件名 : トップカウルシール、フロントフック、シーリングプレートの変更

該当モデル : M 9.9D2/15D2/18E2

織込み号機 : 015495AB~

1. トップカウルシール(断面図)

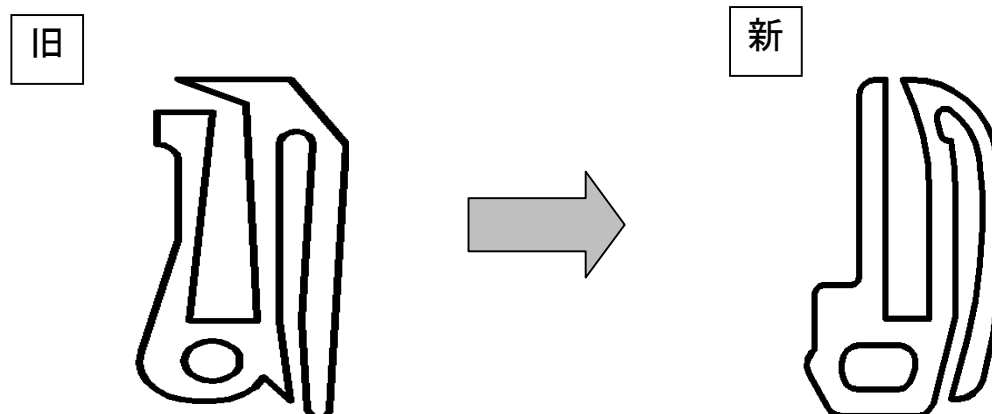
よりフィッティングの良い形状に変更

2. カウルフック

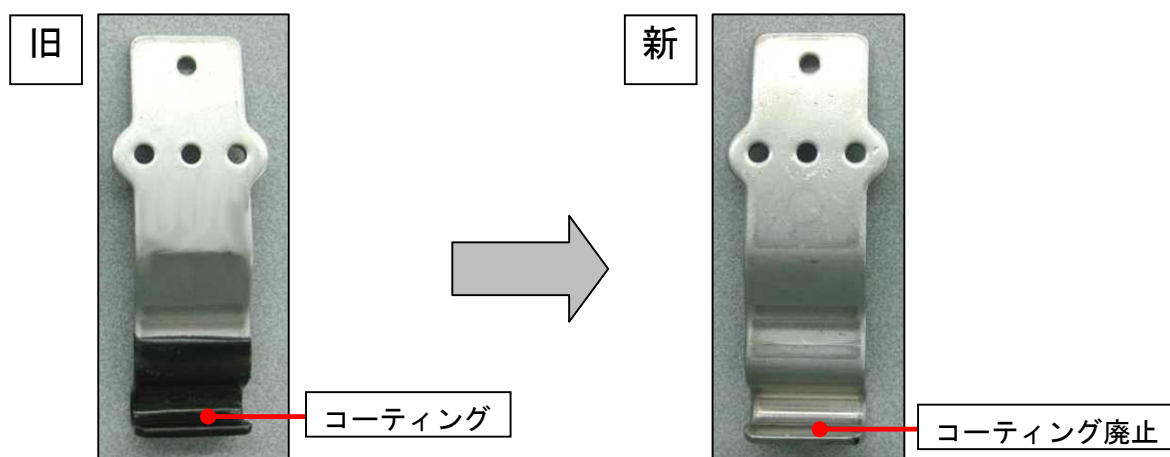
コーティングを廃止し、カウル取付時の締め代調整

3. シーリングプレート

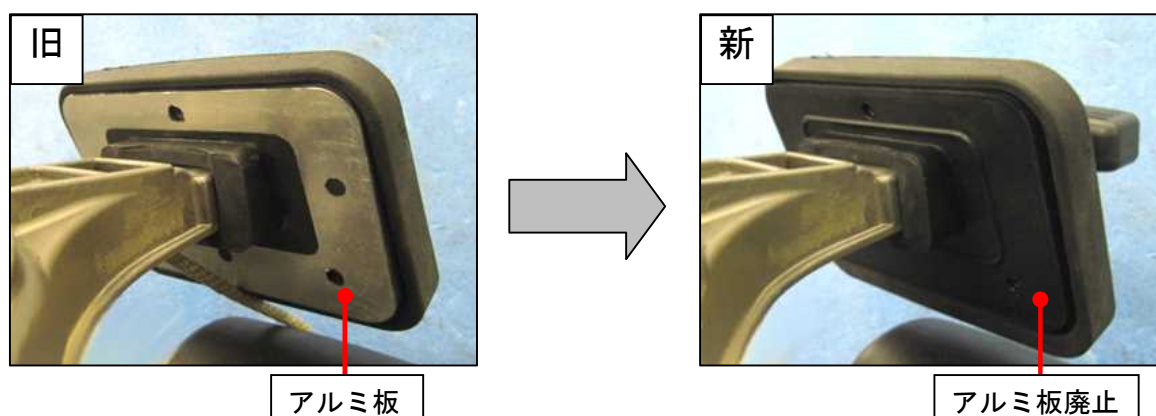
アルミ板を廃止し、カウル取付時の締め代調整(シーリングプレートの反発力の軽減)
